福島第一原子力発電所 特定原子力施設に係る実施計画変更比較表（第Ⅱ章 2.35 サブドレン他水処理施設）

福島第一原子力発電所 特定原子力施設に係る実施計画変更比較表（別冊 12）

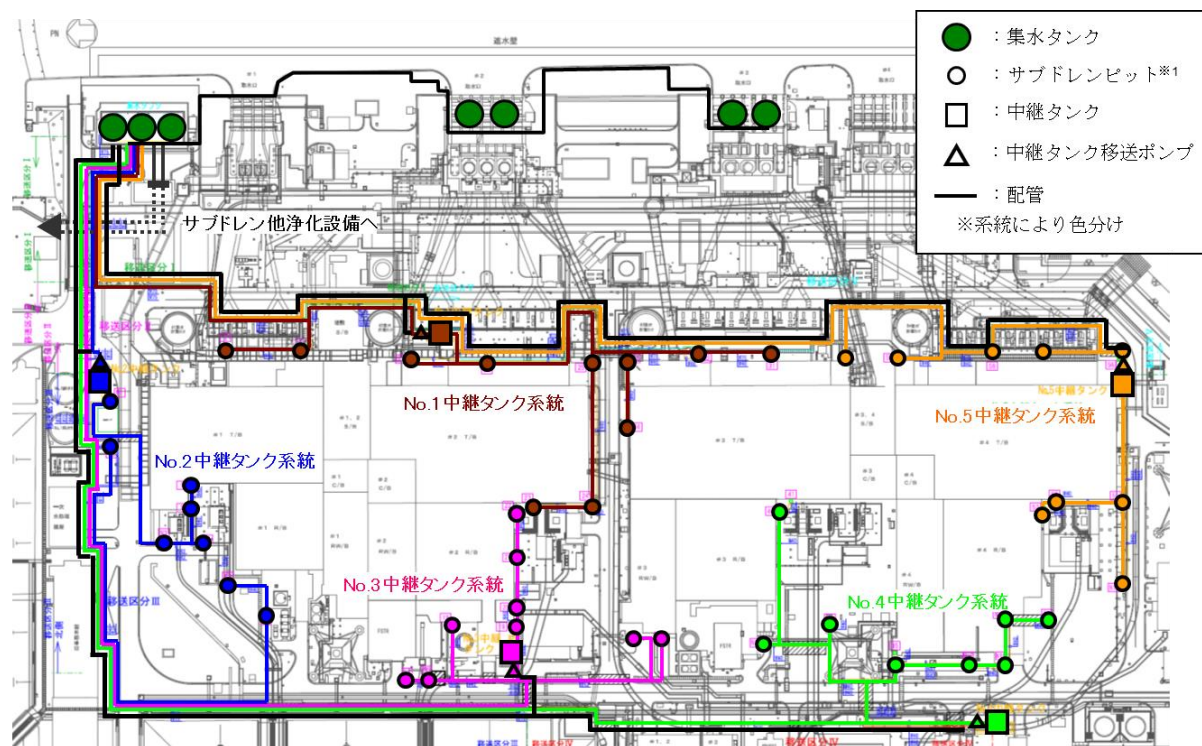
サブドレンピットの復旧に伴い記載の見直しおよび適正化

変更後		
主要配管仕様（1/2）		
名称	仕様	
サブドレンピット内 （ポリエチレン管）	呼び径 材質 最高使用圧力 最高使用温度	32A 相当 ポリエチレン 0.48 MPa 30 ℃
サブドレンピット出口から 中継タンク入口まで （ポリエチレン管）	呼び径 材質 最高使用圧力 最高使用温度	40A 相当, 80A 相当 ポリエチレン 0.98 MPa 40 ℃
（鋼管）	呼び径／厚さ 材質 最高使用圧力 最高使用温度	32A/ Sch. 40 , 40A/Sch. 40, 50A/Sch. 40 , 200A/Sch. 20S STPG370, SUS316LTP 0.98 MPa 40 ℃
中継タンク出口から 中継タンク移送ポンプ入口まで （鋼管）	呼び径／厚さ 材質 最高使用圧力 最高使用温度	65A/Sch. 40 STPG370 静水頭 40 ℃
（伸縮継手）	呼び径 材質 最高使用圧力 最高使用温度	65A SUS316L 静水頭 40 ℃
中継タンク移送ポンプ出口から 集水タンク入口まで （ポリエチレン管）	呼び径 材質 最高使用圧力 最高使用温度	80A 相当, 100A 相当, 150A 相当, 200A 相当 ポリエチレン 0.98 MPa 40 ℃
（鋼管）	呼び径／厚さ 材質 最高使用圧力 最高使用温度	50A/ Sch. 40 80A/Sch. 40 200A/Sch. 40 300A/Sch. 40 350A/Sch. 40 STPG370 0.98 MPa 40 ℃
（鋼管）	呼び径／厚さ 材質 最高使用圧力 最高使用温度	200A/Sch. 40 SUS316LTP 0.49 MPa 40 ℃
（伸縮継手）	呼び径 材質 最高使用圧力 最高使用温度	50A SUS316L 0.98 MPa 40 ℃

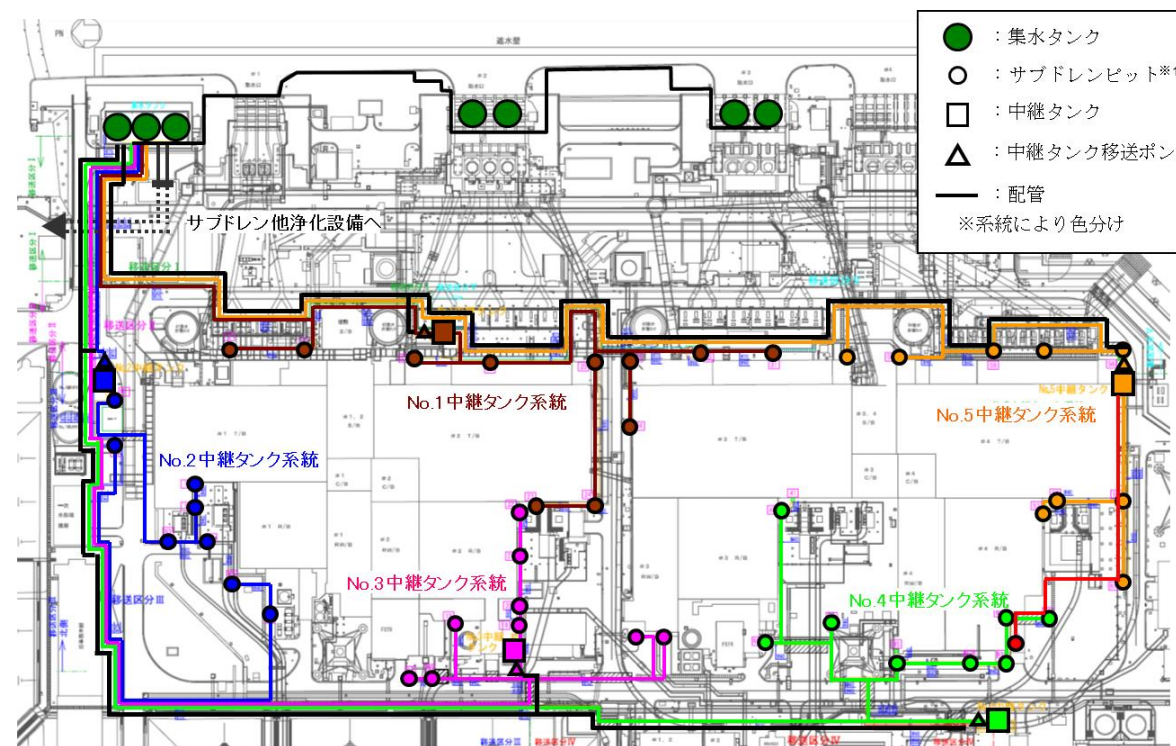
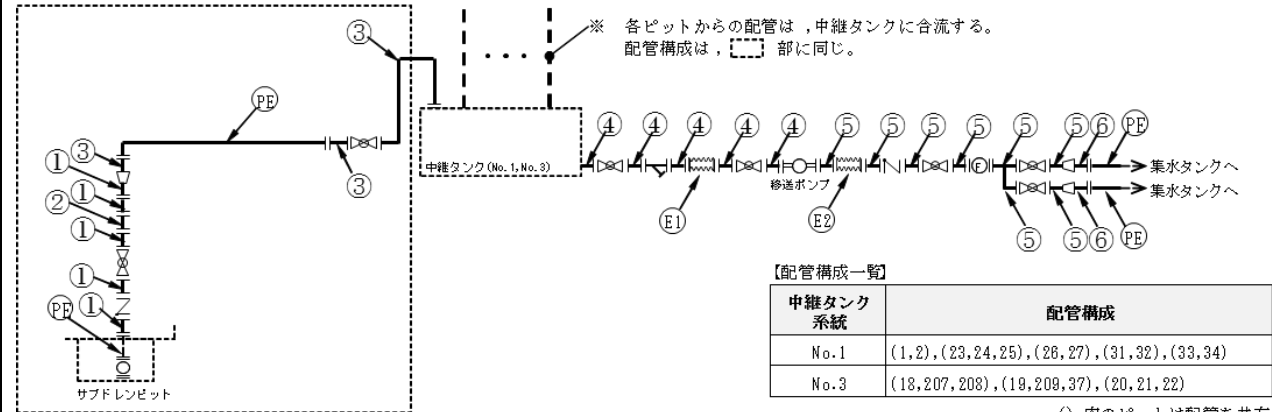
サブドレンピットの復旧に伴い系統図内のピット追加

サブドレンピットの復旧に伴い水位計台数の見直し

※1 揚水ポンプおよび水位計は、サブドレンピット内部に設置されている。(揚水ポンプ: 各ピットに1台ずつ、計4.6台、水位計: 各ピットに2台ずつ、計9.2台)

図-4 配管概略図 (1/3)

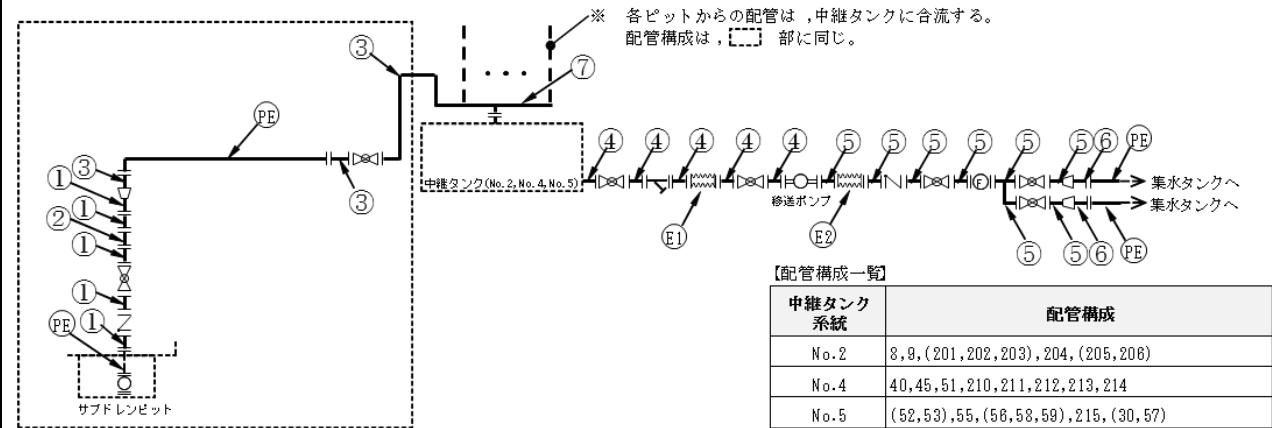
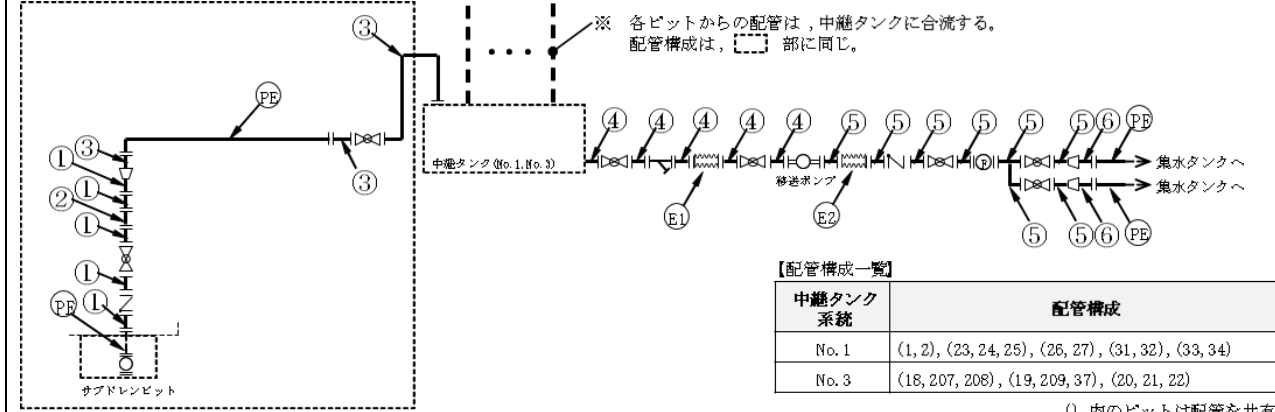
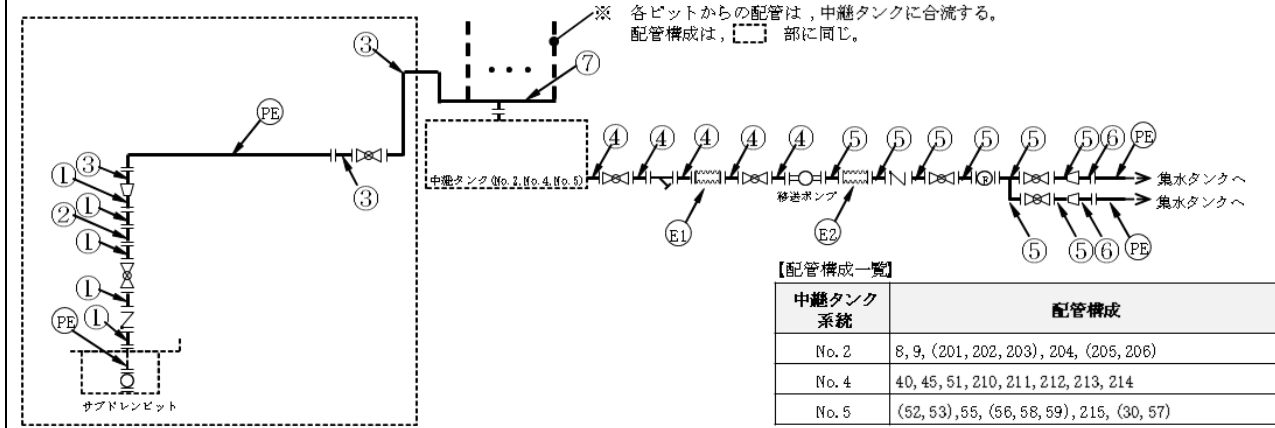
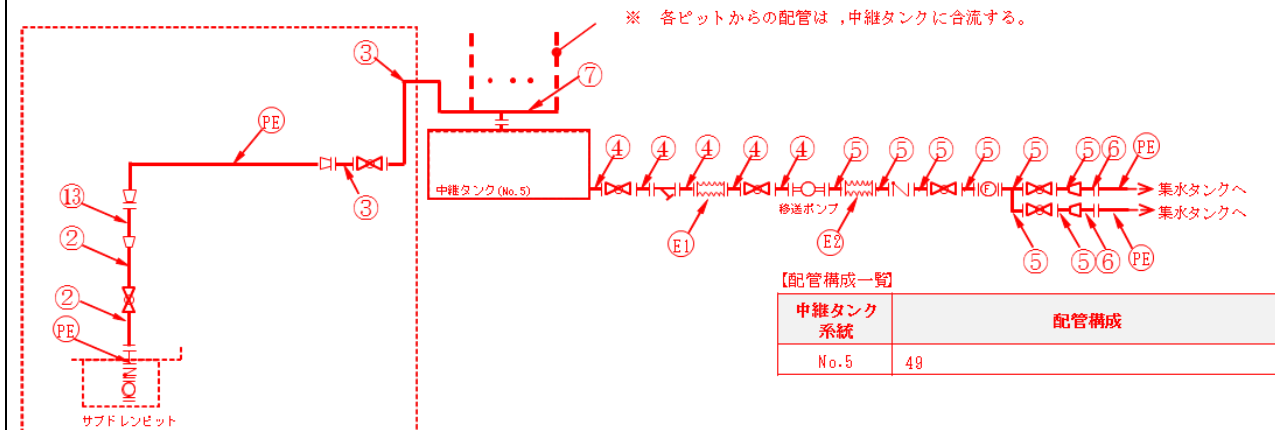
サブドレンピットの復旧に伴い配管構成一覧の見直し

(c) ヘッダ有り (No.49)

図-2 建屋内外の水位比較範囲

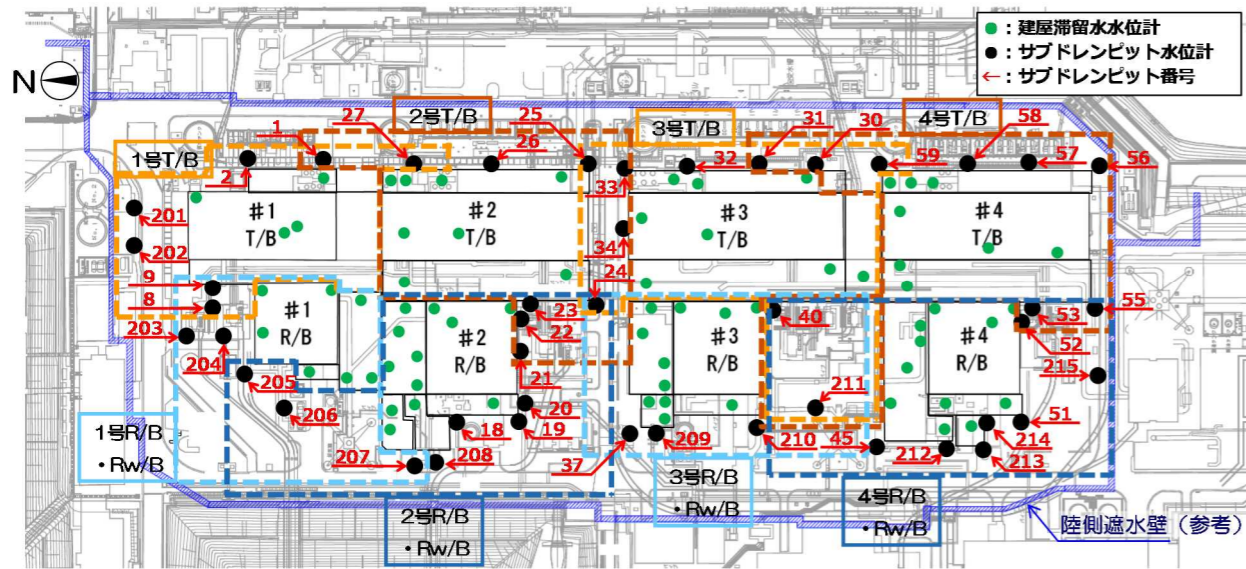
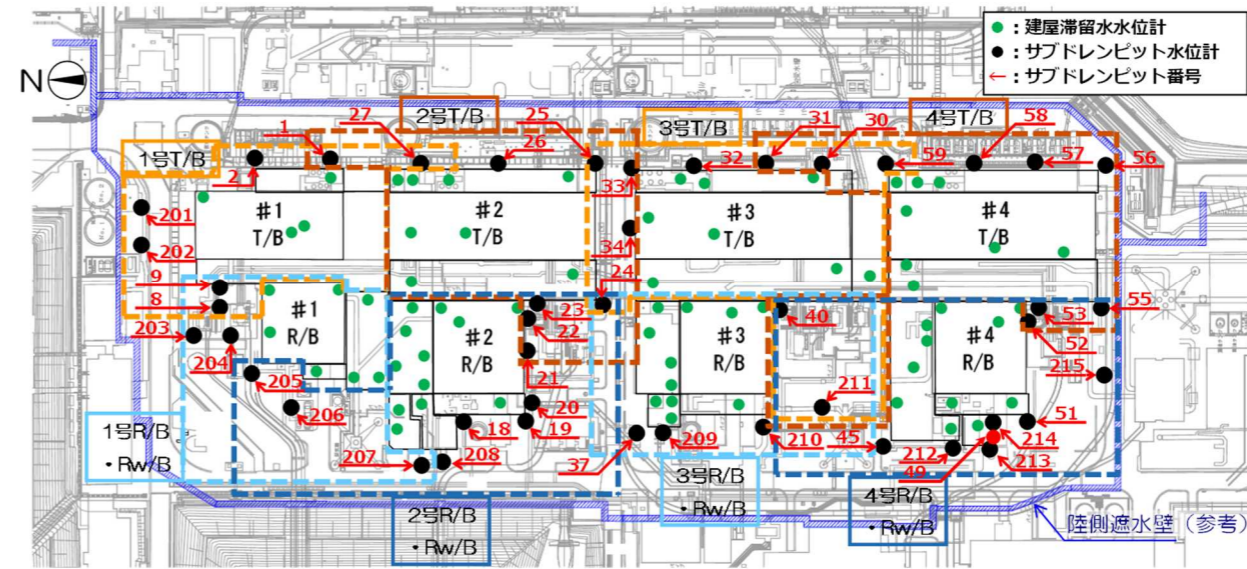
建屋内外の水位比較範囲への
 復旧ピットの追加
